TERMO DE ABERTURA DE PROCESSO

Em 26 de Abril de 2024, procedeu-se a abertura do processo administrativo nº 2167/2024, que tem por objeto o Aditamento de Valor do contrato nº 226/2023 - RDC ELETRÔNICO nº 024/2023 que tem por objeto a **Contratação de empresa especializada nos serviços de construção Predial da Unidade Escolar de 01 (uma) sala e demais dependências no Povoado Poço de Pedra, zona rural de Chapadinha.**

**OBRA: CONSTRUÇÃO DE 01 (UMA) UNIDADE ESCOLAR DE 01 SALA E DEMAIS
DEPENDÊNCIAS NO POVOADO POÇO DE PEDRA, ZONA RURAL DO MUNICÍPIO DE
CHAPADINHA-MA**

JUSTIFICATIVA TÉCNICA PARA REPROGRAMAÇÃO

Foto 02 – inclusão de alvenaria para nivelamento da obra.

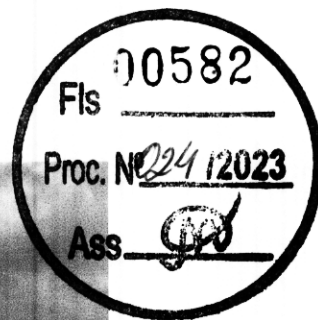
Além disso, os referidos aumentos de quantitativos também estão relacionados à fatos que apesar de anteriores à contratação, somente foram revelados durante a execução do contrato, que foi o ocorrido do nível do solo, demandando também a alteração do quantitativo da planilha.

1 02.PLANTA BAIXA
ESCALA 1 : 50

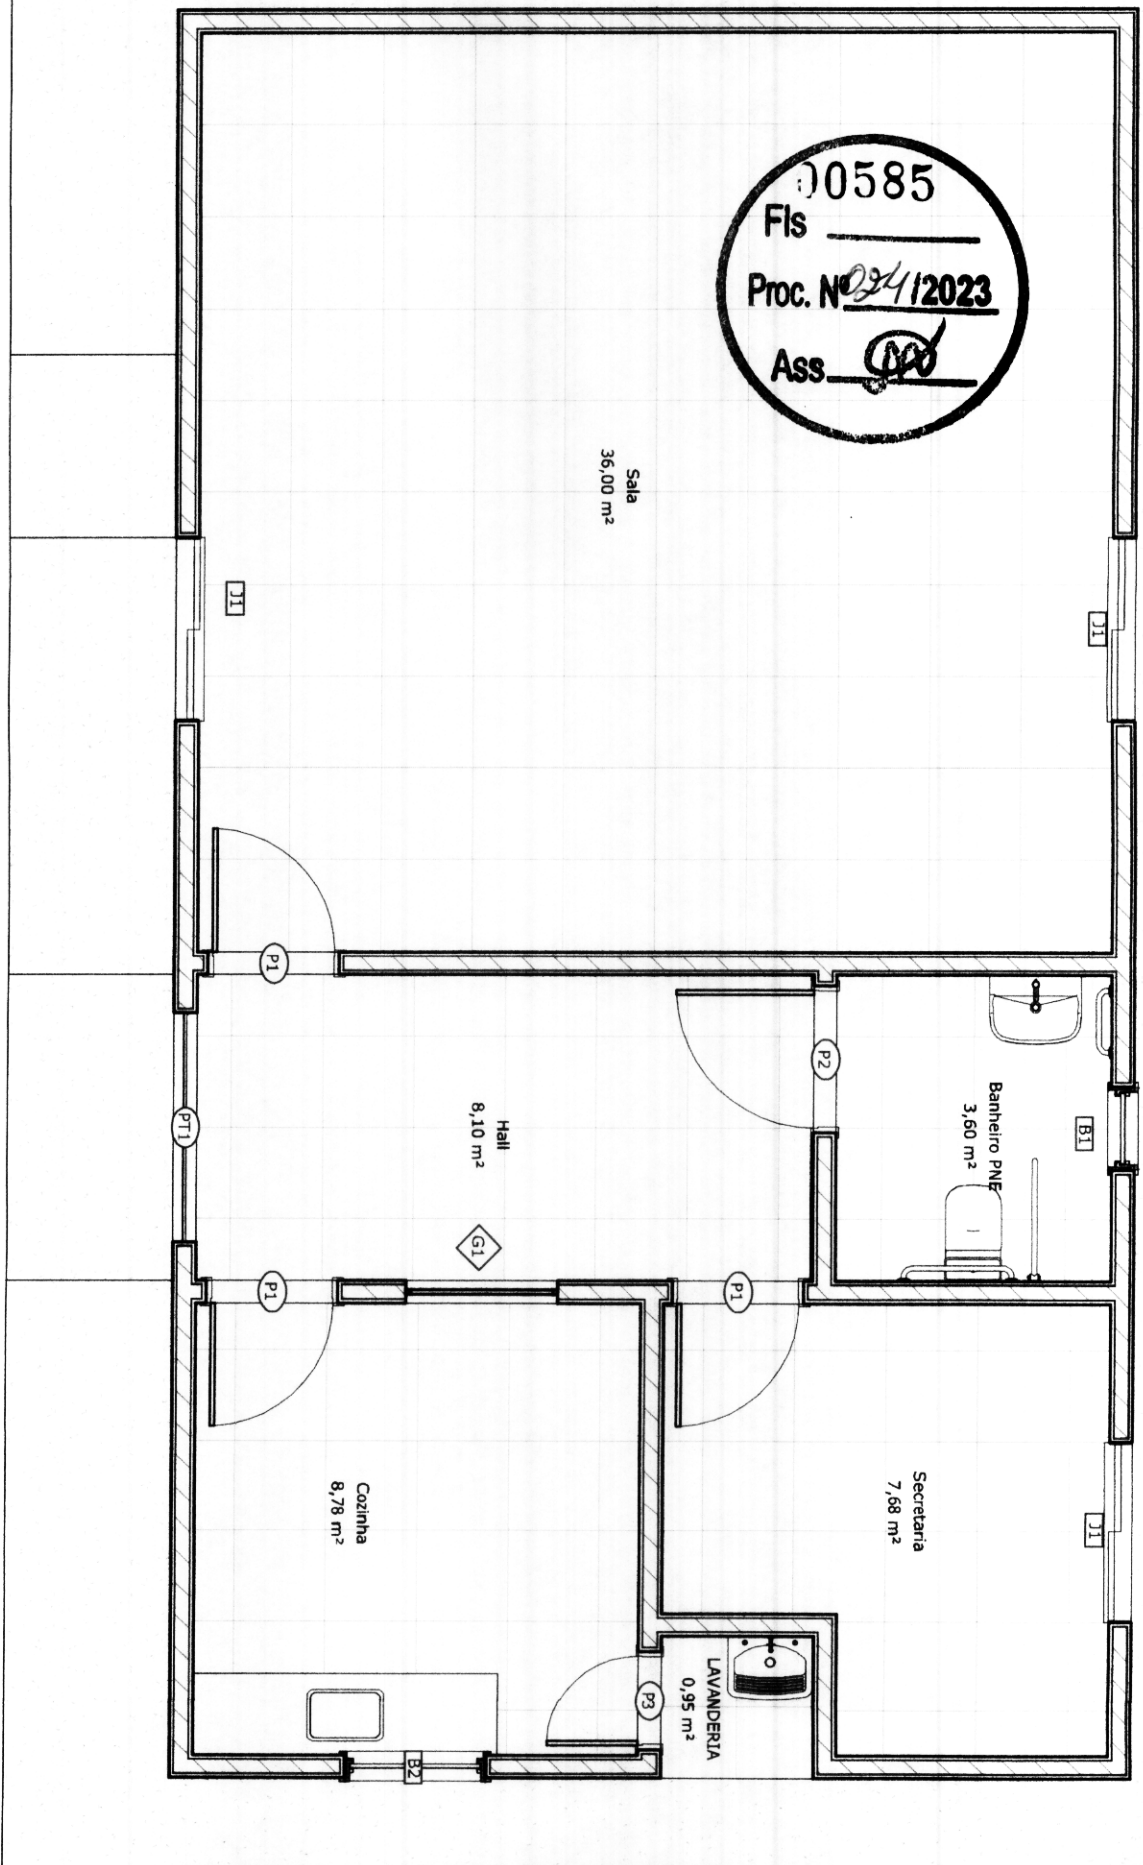
SEGUE EM ANEXO OS PROJETOS ARQUITETÔNICO COM AS ALTERAÇÕES
